BRAUN
RADIO

SK 4

7.IX.1957 Ba (ab Nr. 43 171)

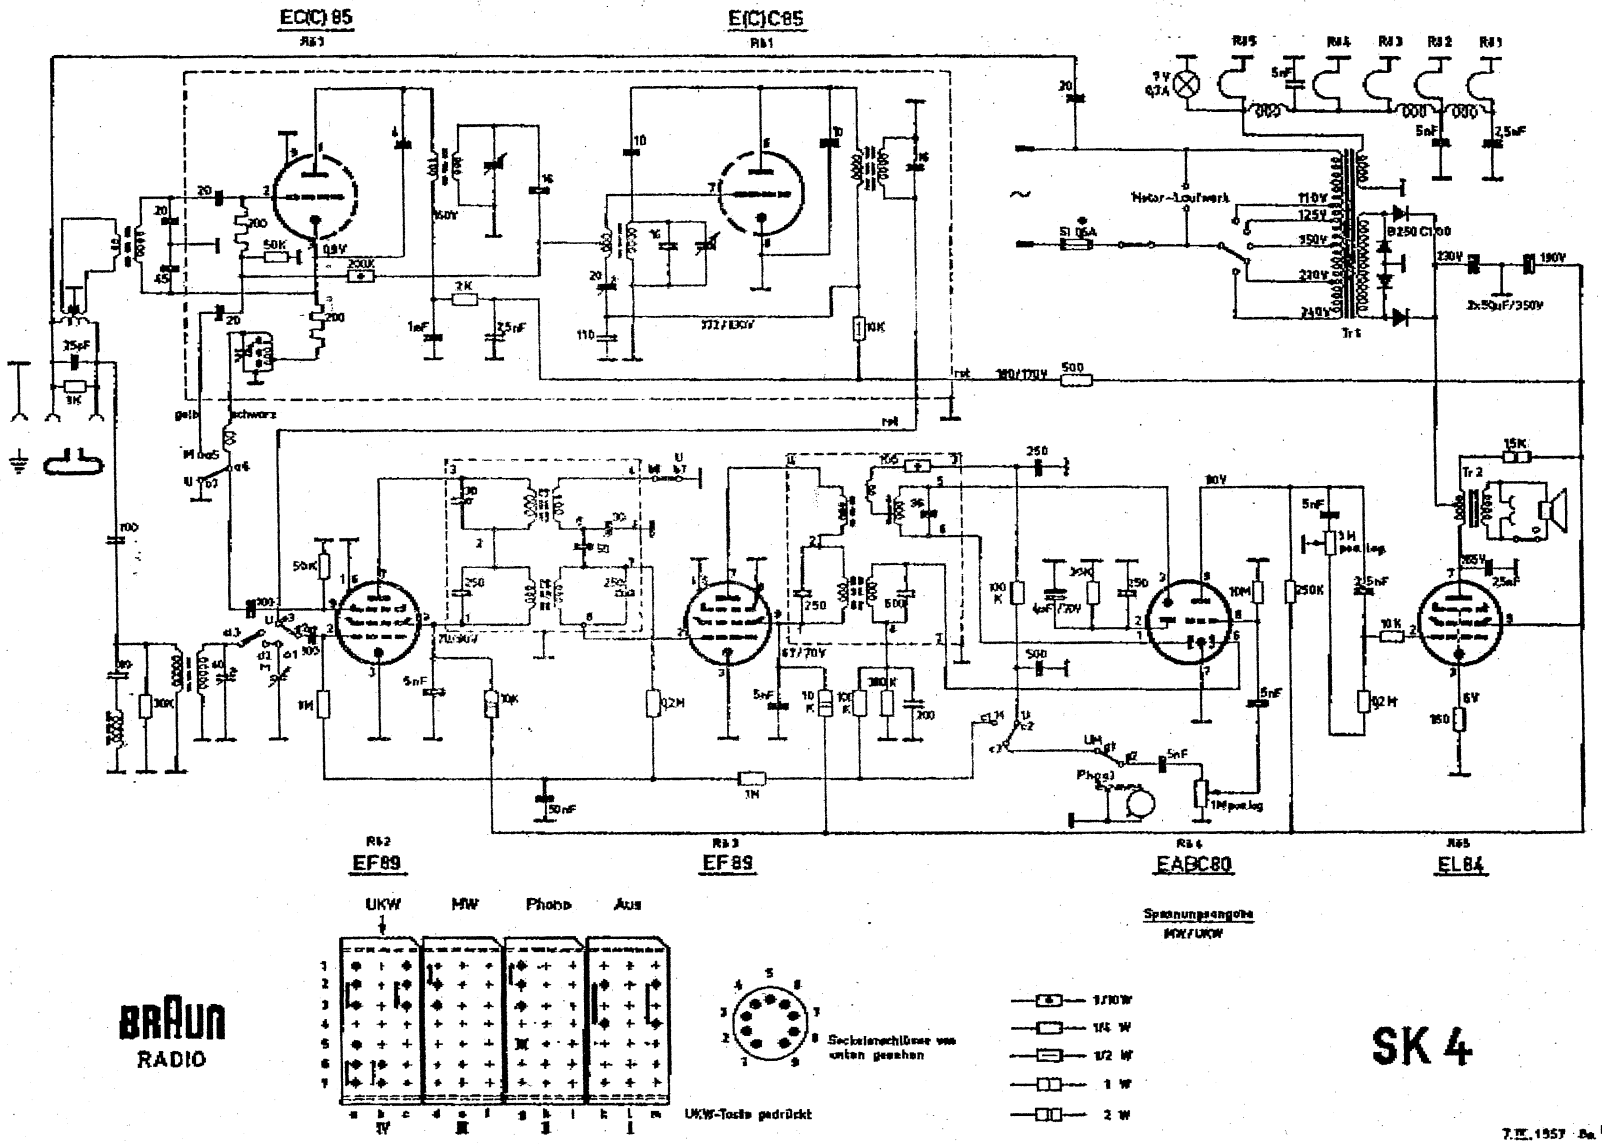
Um bei Phonoübertragung ein Durchschlagen von stark einfallenden Mittelwellensendern zu vermeiden, wurde ab Gerät Nr. 43 171 folgende Änderung durchgeführt:

Die beiden Kontakte d 2 — d 3 unterbrechen nicht mehr die MW-NF-Leitung sondern den MW-Eingangskreis.
